Propriété desservie :
LE MAS
24120 VILLAC

Référence dossier : 677428

**Rapport de diagnostic
de vos installations
d'assainissement non collectif dans le cadre d'une vente**

SCHEMA DE L'INSTALLATION

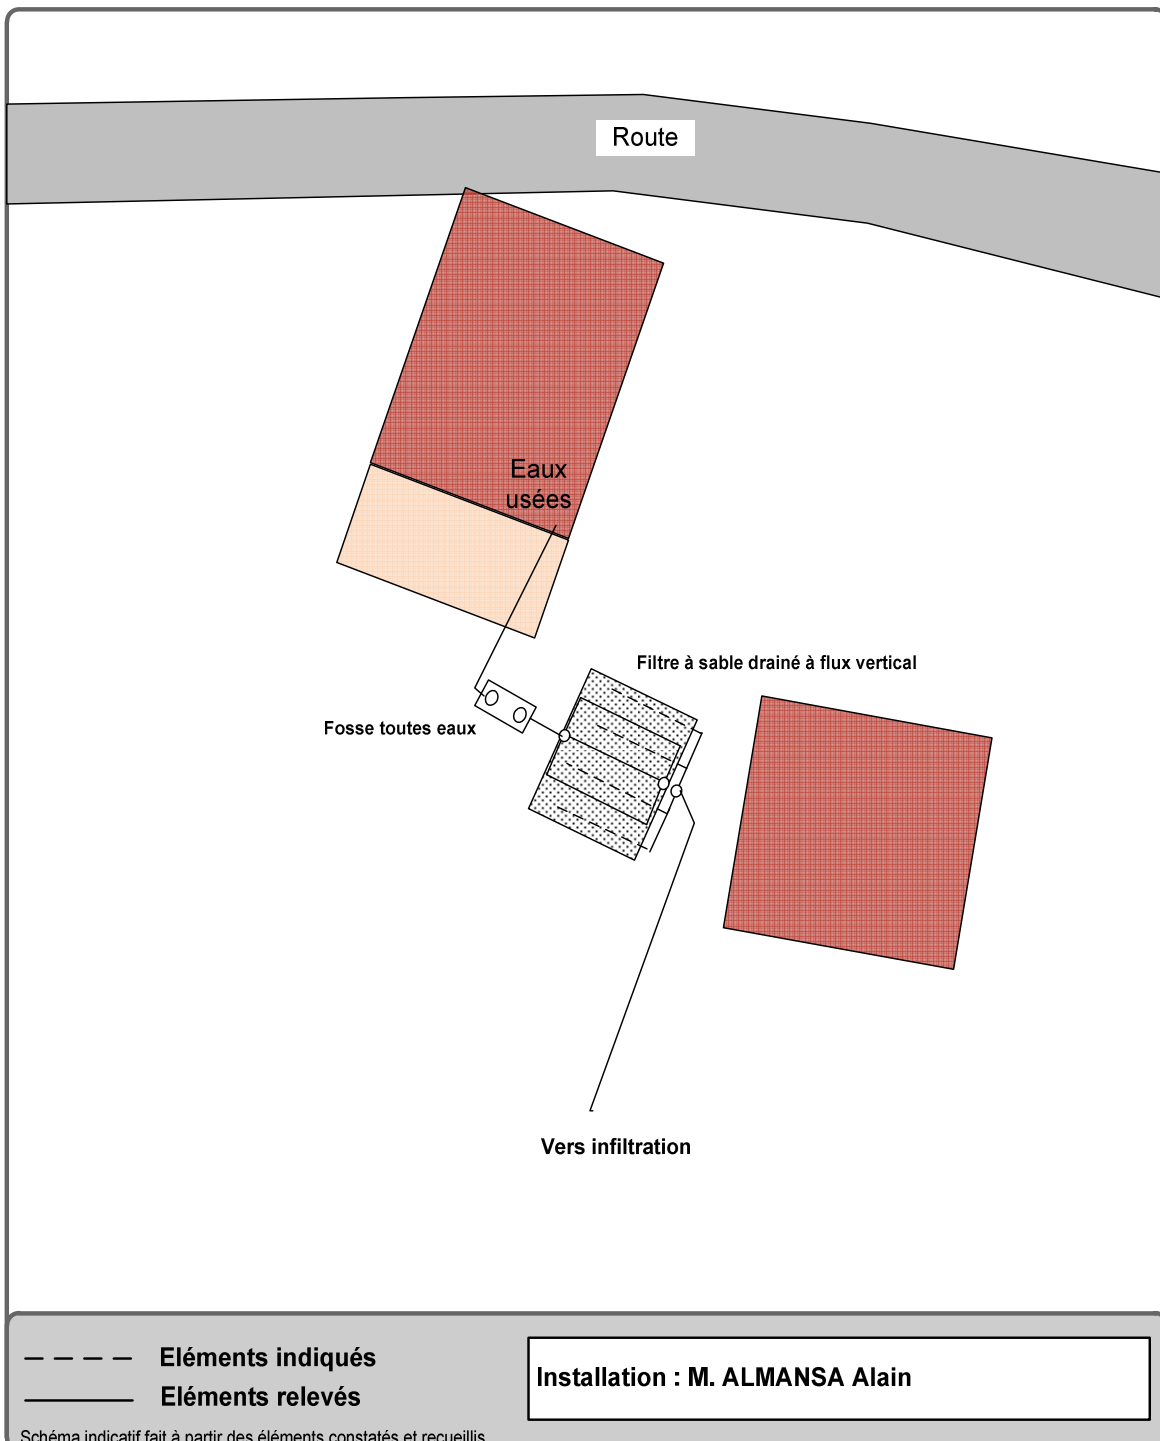
1 - Remarques générales sur la filière :		
1-1	Dysfonctionnements observés au niveau du prétraitement ?	<input checked="" type="checkbox"/> oui <input type="checkbox"/> non <input type="checkbox"/> non évalué
Précisions : La fosse toutes eaux est noyée, les eaux ne semblent pas rejoindre le filtre à sable drainé en aval.		
1-2	Est-ce que l'aménagement du terrain gêne le fonctionnement de la filière de traitement ?	<input type="checkbox"/> oui <input checked="" type="checkbox"/> non <input type="checkbox"/> non évalué
Si oui, pourquoi, et quels sont les risques ?		
1-3	Dysfonctionnements observés au niveau du traitement ?	<input type="checkbox"/> oui <input checked="" type="checkbox"/> non <input type="checkbox"/> non évalué
1-4	Dysfonctionnement principal :	
Précisions :		
2 - Remarques générales sur les ouvrages :		
Descriptif De la filière :		L'ensemble des eaux usées de l'habitation est prétraité par une fosse toutes eaux accessible de 3000 litres. En sortie de prétraitement, les eaux sont acheminées vers une filière de traitement par un filtre à sable vertical drainé. Les eaux sont évacuées par infiltration (pas de regard ou té de visite).

LE TRAITEMENT : Les regards de visite devront être maintenus accessibles. Le regard de collecte n'est pas accessible le jour de la visite.	
LES RISQUES : Le dysfonctionnement peut entraîner à terme un risque de contact avec les eaux usées et une pollution.	
LES TRAVAUX : Permettre un bon écoulement des eaux usées sur l'ensemble de la filière. Rendre accessible le regard de collecte. Les regards de visite devront être maintenus accessibles et l'installation devra être entretenue régulièrement.	
A Villac, le 26/01/2018 - Le Technicien A.N.C. : GUERRA Carine
